## 設置許可からの申し送り事項と対応に関する整理 (スタンドパイプ)

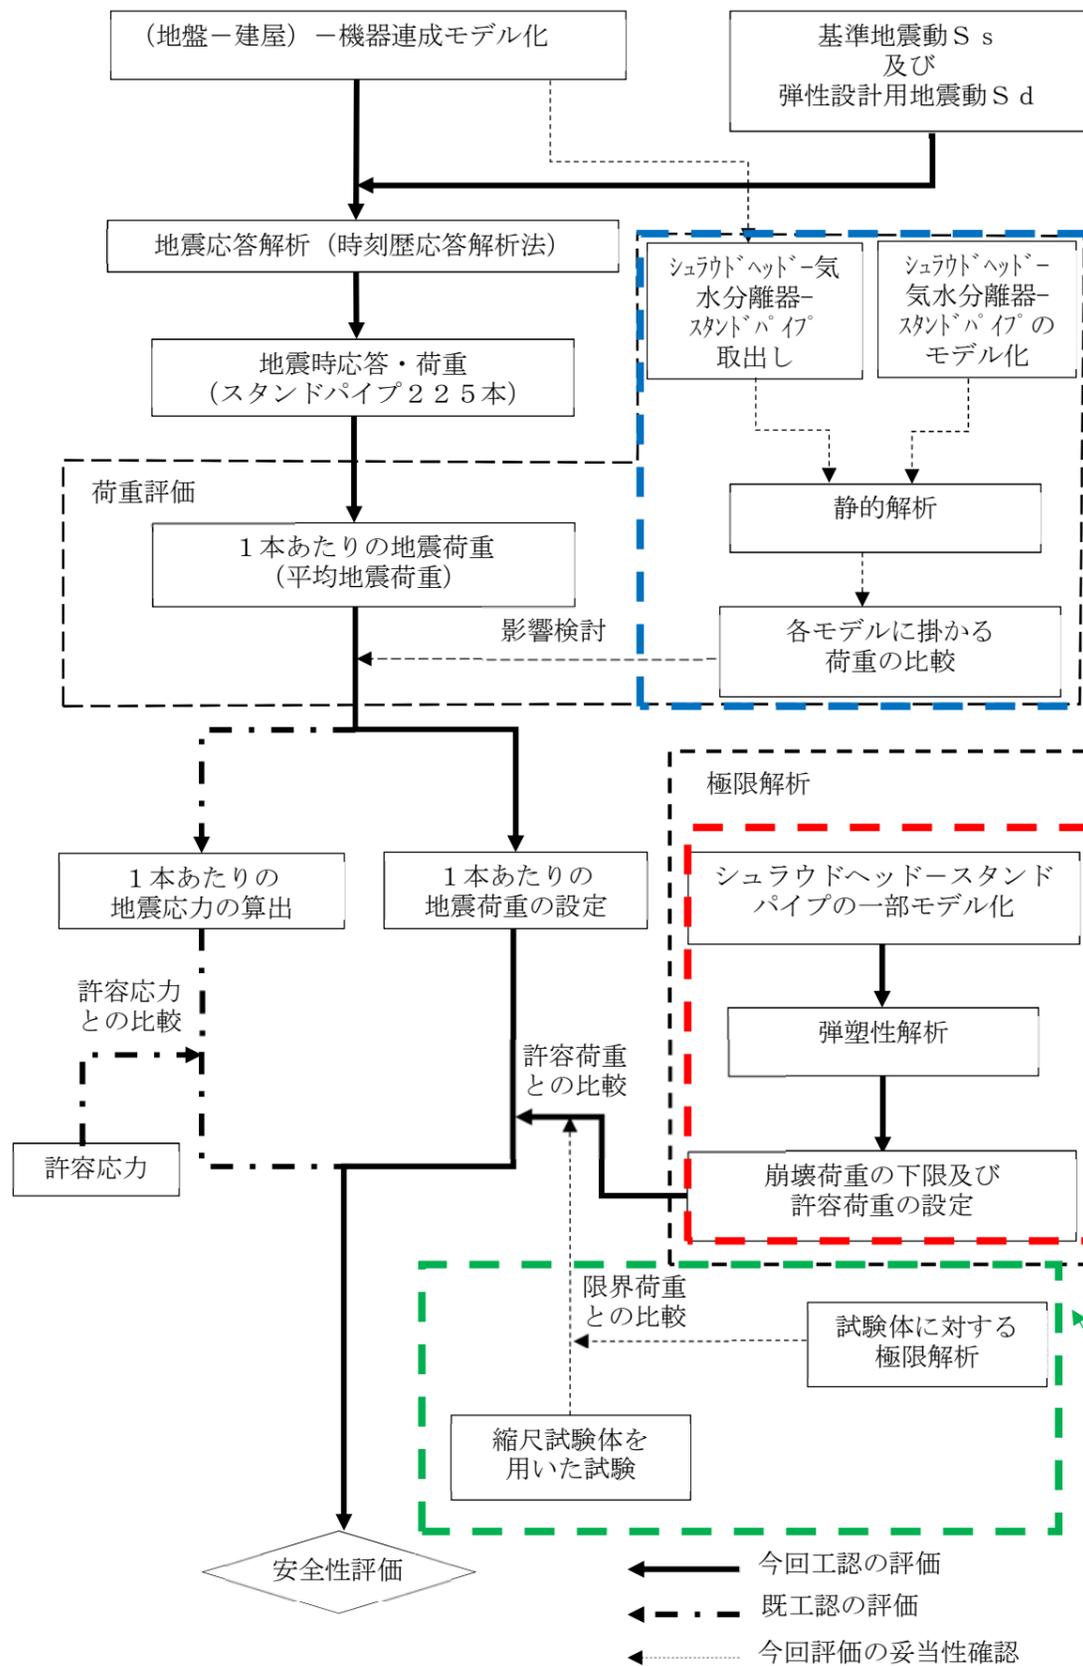
コメント N08~12 【構造の差異を踏まえた代表性及び荷重評価】  
 本資料 5.1 詳細モデルによる影響評価にてご説明  
 【概要】  
 ・長さの違い、補強板の影響を考慮した詳細にモデル化したものと建屋機器連成解析の当該部の多質点モデルを静解析による応答解析を実施し、1本のスタンドパイプ付根部に掛かる荷重(モーメント)が現状評価に用いている平均地震荷重の方が詳細モデルで得られる荷重を上回ることをご説明。

コメント N08 【溶接部の斜度の影響】 本資料 3.2 極限解析による評価にてご説明  
 【概要】  
 ・シュラウドヘッドに対して平面に取付く中央部と同様に斜めに取付くモデルにて極限解析を実施し、斜めに取付く影響がないことをご説明。  
 コメント N014 【モデル長さの影響】 本資料 3.2 極限解析による評価にてご説明  
 【概要】  
 ・現状評価に用いているモデル長さ 1000mm を 1500mm に変化させて、同様に極限解析を実施し、崩壊荷重の下限値への影響がないことをご説明。  
 コメント N015 【コンタ図】 本資料 3.2 極限解析による評価にてご説明  
 【概要】  
 ・解析結果で得られた最大応力、最大ひずみについてご説明。

【発生値で評価】  
 補強板、スタンドパイプの長さの違い等による荷重影響を評価

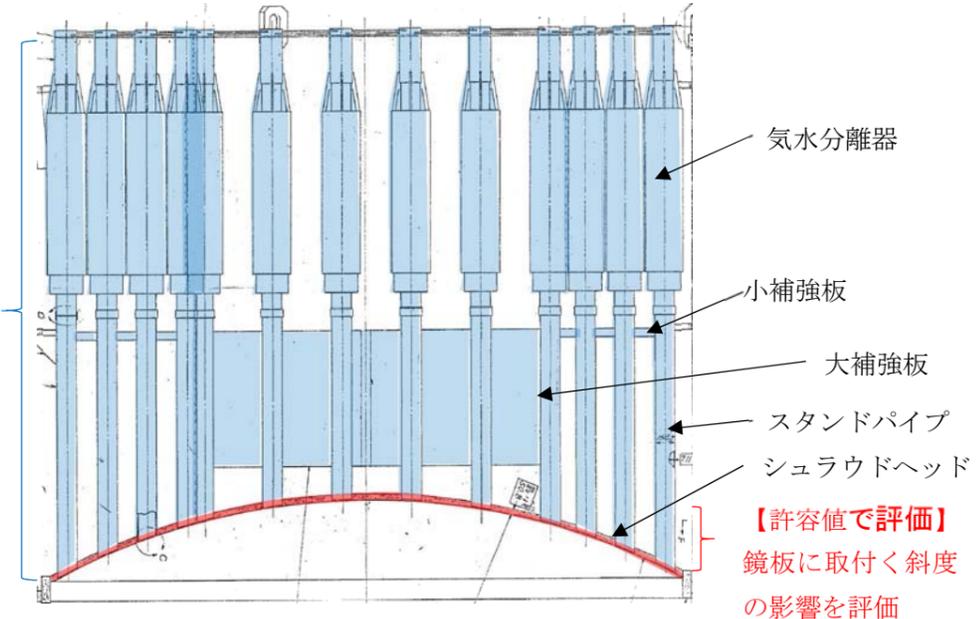
コメント N013 【試験体に対する極限解析】 本資料 別紙-1 にてご説明  
 【概要】  
 ・実機に適用する極限解析と同様に、試験に用いた試験体に対して極限解析を実施し、試験結果と比較して、解析の方が保守性を有していることをご説明。
